OFÍCIO GAPRE Nº 081/2023.

OFÍCIO SEMCID N.º 408/2023.

ASSUNTO: RESPOSTA AO OFÍCIO – SEMED N.º373/2023, ORIUNDO DO
OFÍCIO – CIRC. SMA N.º035/2023, QUE DIZ RESPEITO AO
REQUERIMENTO N.º44/2023 DA CAMARA MUNICIPAL DE VEREADORES,
EM RELAÇÃO A OBRA DE REFORMA E AMPLIAÇÃO DA ESCOLA
MUNICIPAL DO DISTRITO DE BOA ESPERANÇA – TOMADA DE PREÇO
N.º016/2021, CONTRATO 325/2021.

Imagem 02: Ilustração do bloco cerâmico que está sendo utilizado em obra (9x19x19) e do bloco cerâmico que está previsto em planilha (14x19x39).

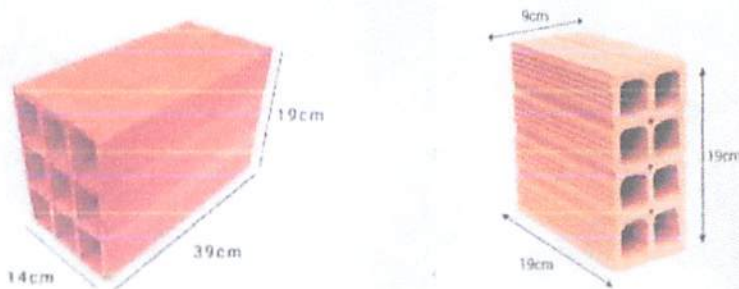
Em relação as inconformidades observadas na execução da obra, foi constatado que o bloco de vedação utilizado para o levantamento da alvenaria, não era o bloco indicado na planilha para execução deste serviço; enquanto a planilha orientava a utilização de um bloco cerâmico furado na vertical de 14x19x39, com espessura de 14 cm, na execução foi utilizado um bloco cerâmico furado na vertical de 09x19x19, com espessura de 09 cm.

Em decorrência da diferença entre a espessura dos blocos, o projeto de estrutura de concreto armado da edificação, que previa pilares com seção de 14x30 e 14x40, acabou sofrendo alterações nas dimensões destes elementos. Isso porque na ocasião a alvenaria foi utilizada como fôrma para montagem dos mesmos.

Logo, tendo em vista, que a alteração na espessura dos blocos, resultou em pilares com dimensões de 9x30, respectivamente, os mesmos não atendiam a norma, no que diz respeito a dimensão e a área mínima.

Visto isso, após várias tratativas em reuniões realizadas junto a Secretaria de Cidades, no dia 18/10/2022 chegou-se ao um consenso entre fiscalização e executora, em relação ao projeto de reforço estrutural apresentado pela mesma, onde eram previstos o estabelecimento das dimensões iniciais dos pilares.

- Demolição de alvenaria, nas faces dos pilares;
- Apicoamento de todos os pilares, nas faces reforçadas, para recebimento e aderência da nova camada de concreto;
- Pinos de aço introduzidos nos pilares;
- Pilares enformados em toda sua seção;
- Concretagem das faces reforçada do pilar.
